PREVOST

BULLETIN DE GARANTIE

Bg04-16

DATE : Décembre 2004	SECTION : 07 - Transmission
EXPIRATION: Décembre 2006	
SUJET : MODIFICATION DE CONNECTEURS SUR LA TRANSMISSION WORLD ALLISON

Figure 1: LOCALISATION DES CONNECTEURS À MODIFIER

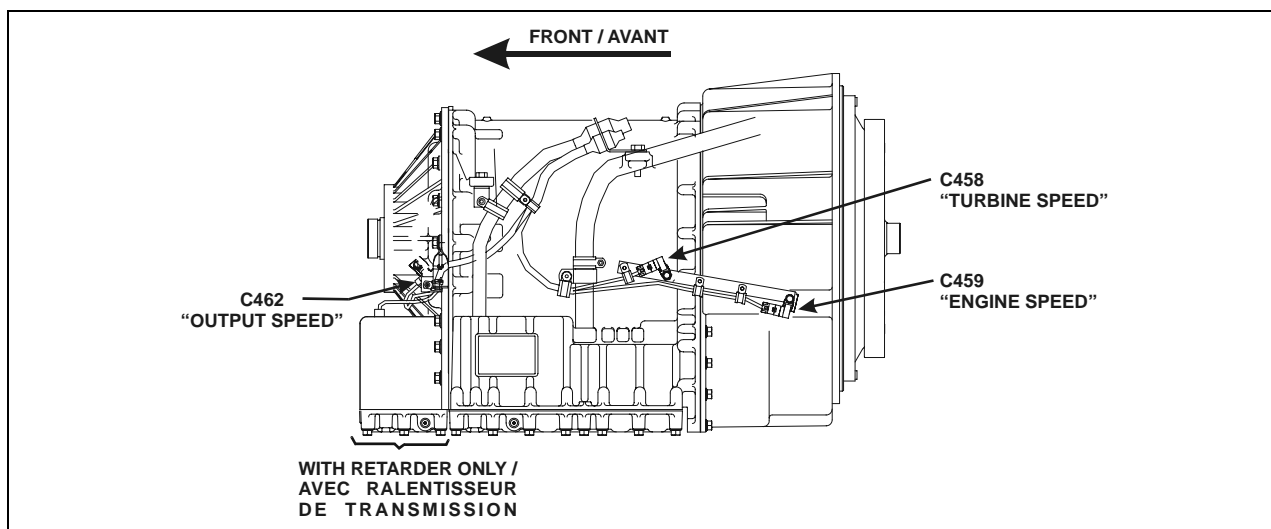
1. À l'aide de la figure 1, localiser les 3 connecteurs des capteurs de vitesse sur la transmission Allison (coté gauche du véhicule) : C458 "TURBINE SPEED", C459 "ENGINE SPEED", C462 "OUTPUT SPEED".

Figure 2: MODIFICATIONS DES CONNECTEURS

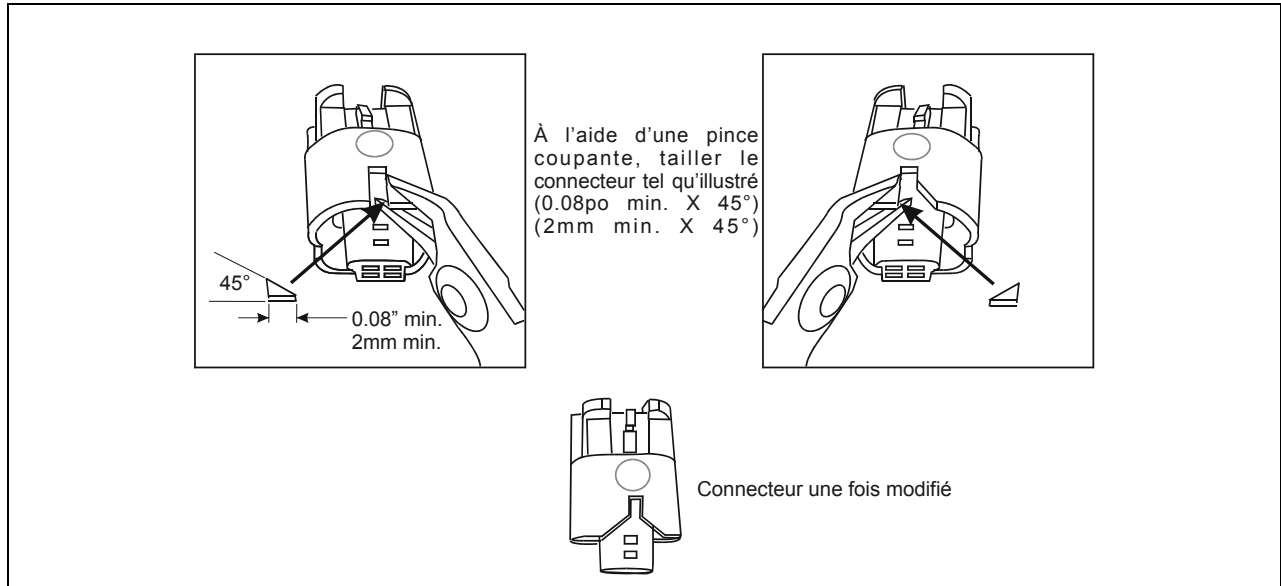
Le fabricant de la transmission Allison World B500 a avisé Prevost Car qu'un problème peut survenir avec les connecteurs des capteurs de vitesse de la transmission. Les connecteurs peuvent se débrancher car le dispositif qui assure le verrouillage ne s'engage pas bien. Si les connecteurs sont mal connectés, la transmission peut "donner des coups" lors des changements de vitesse ou passer au point mort. Des pannes peuvent survenir. Ces problèmes créés les codes de diagnostics suivants: 22-14, 22-15, 22-16 et 22-11. **Si votre véhicule est équipé d'une transmission ZF-Astronic, veuillez ne pas considérer ce bulletin.**

2. Modifier les connecteurs tel que montré à la figure 2.
3. Rebrancher les connecteurs. S'assurer que le dispositif de verrouillage est bien engagé.
